**Opinión Técnica**  
**Modificación al Título de la Asignación:**  
▪ **AE-0006-6M - Amoca-Yaxché - 04**

Octubre, 2019

Comisión Nacional  
de Hidrocarburos

Esta Opinión por parte de la Comisión, se enfoca en la Modificación del Título de la Asignación AE-0006-6M-Amoca-Yaxché-04, lo referente a los cuatro Títulos restantes se realizará en una segunda parte.

Figura 3. Configuración propuesta para las Asignaciones sujetas a modificación del Anexo 1.

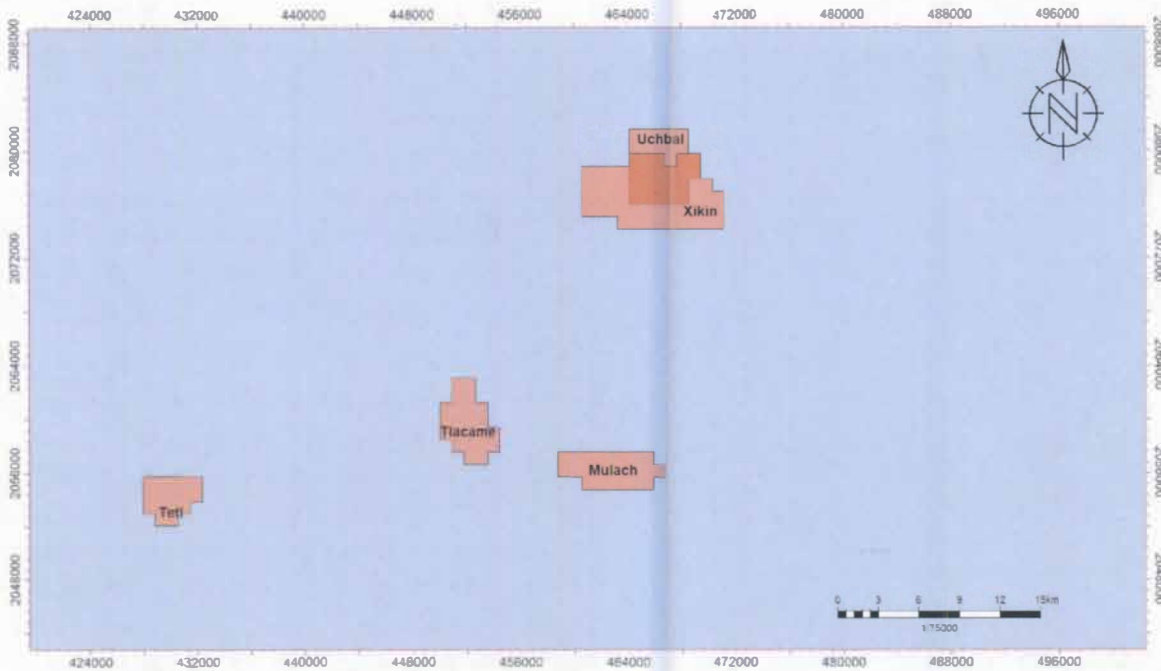
Con esta configuración se dejan sin efecto los derechos del Asignatario para realizar actividades de Exploración y la Secretaría solicitará la devolución del remanente del Área de la Asignación, por lo que se modificará el Título a la Asignación AE-0006-6M-Amoca-Yaxché-04 a la Asignación propuesta AE-0006-7M-Amoca-Yaxché-04

Los Polígonos de las propuestas de reconfiguración de las Asignaciones quedarían conformados de acuerdo con los vértices definidos por las coordenadas geográficas identificadas en las tablas: 9, 10, 11, 12 y 13. Estas coordenadas deberán actualizarse en el
